Nota beantwoording Zienswijzen

Uitwerkingsplan 'Harnaschpolder Zuid 1'

Gemeente Midden Delfland / Bedrijvenschap Harnaschpolder - juni 2023

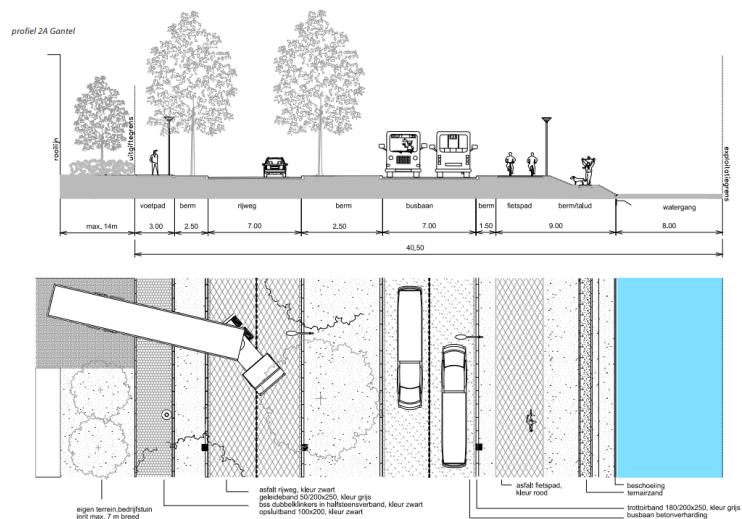
De vastgestelde uitgiftegrens, bedrijfstuin en bijbehorende rooilijn van de bebouwing langs de Gantel houdt als gevolg hiervan geen ruimte voor de aanleg van bovengenoemde. Daarmee wordt de stedenbouwkundige vastgestelde structuur afgeweken en komt de bebouwing dicht op de woonfunctie.

Zie ook beantwoording 1. De rooilijn ligt minimaal 3,5 meter uit de erfgrans en voldoet daarmee aan het bestemmingsplan en beeldkwaliteitsplan. De bedrijfstuin moet minimaal 4% van het kaveloppervlak zijn. In het voorziene bouwplan van Montrieurs is het aandeel groen 6,5%. Het groen is conform de in het beeldkwaliteitsplan gestelde eisen gesitueerd grenzend aan het openbaar gebied en goed zichtbaar vanaf de Gantel en Heernesse.

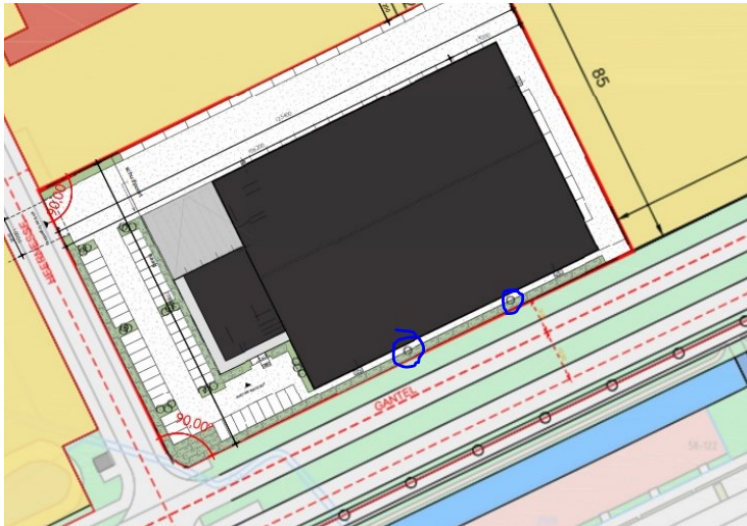
Bedrijfstuinen moeten representatief zijn volgens het beeldkwaliteitsplan. In het plan is het onduidelijk of wordt voldaan aan deze eis. Langs de Gantel worden er welgeteld 2 bomen verbeeld. Beeldkwaliteitsplan beoogd hier een representatieve bedrijfstuin met bomen van 10-12 meter hoog, h.o.h. 10 meter. Dit is nu niet het geval. Bovendien is een groenstrook van 2m1 te smal voor de kruin van een boom met een uitgroei maat van 10-12 meter. Hieronder de bonsai bomen gemarkeerd.

De bedrijfstuin is door de bedrijven zelf uit te werken. Er worden geen harde eisen gesteld aan de gekozen beplanting. In het beeldkwaliteitsplan wordt genoemd dat langs de Gantel een robuuste haag in combinatie met bomen en grote vaste planten de voorkeur hebben. In het ontwerp wordt uitgegaan van een 2 meter brede blokhaag langs de Gantel en rondom de parkeerplaatsen. Om meerdere plekken komen tussen de parkeerplaatsen of in de haag een aantal bomen en groenvakken. Er moet nog een beplantingsplan worden aangeleverd. De bomen die worden voorgesteld op het uitgeefbaar terrein hoeven niet 10-12 meter hoog te zijn h.o.h. 10 meter. Dat was een regel die geldt voor de bomen in het openbaar gebied. Daarvoor is nu een herzien groenplan gemaakt met meer kwaliteit en gelaagdheid. De bomen op het uitgeefbaar terrein mogen door de bedrijven worden uitgekozen. Een kleinere boom van 2^e of 3^e orde past wel in de bedrijfstuin.
